換気ファンに使用する難燃性粘着テープ仕様変更のご案内

山洋電気製 160 角ファン（ファン品番：109-601(100V) 及び 109-602(200V)）を付属している製品

ファンに使用する難燃性粘着テープ変更のご連絡

2. 対象のテープの使用部位と用途

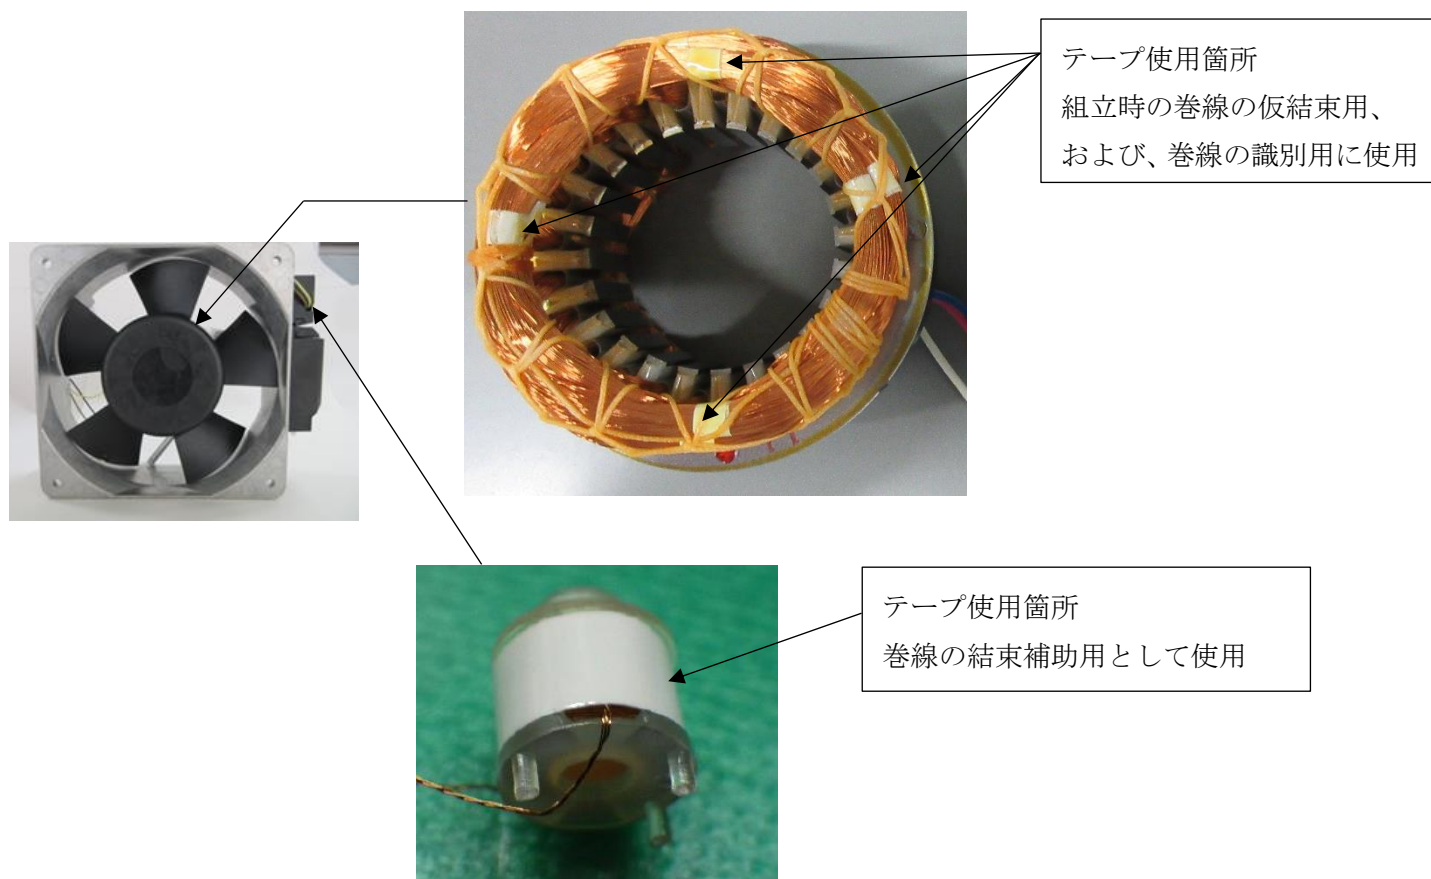
- ①モータ駆動用の巻線部： 組立時の巻線の仮結束用、および、巻線の識別用に使用
②回転検出用のピックアップコイル： 巻線の結束補助用として使用

上記個所に使用するテープを以下のように変更いたします。
本変更による製品の特性・信頼性に変更はありません。

現行品	代替品
メーカー	株式会社寺岡製作所	スリーエム ジャパン株式会社
型式	No. 630F#25	1350F-1
難燃性	UL510 規格取得	UL510 規格取得
デクロンプラス	含有	非含有
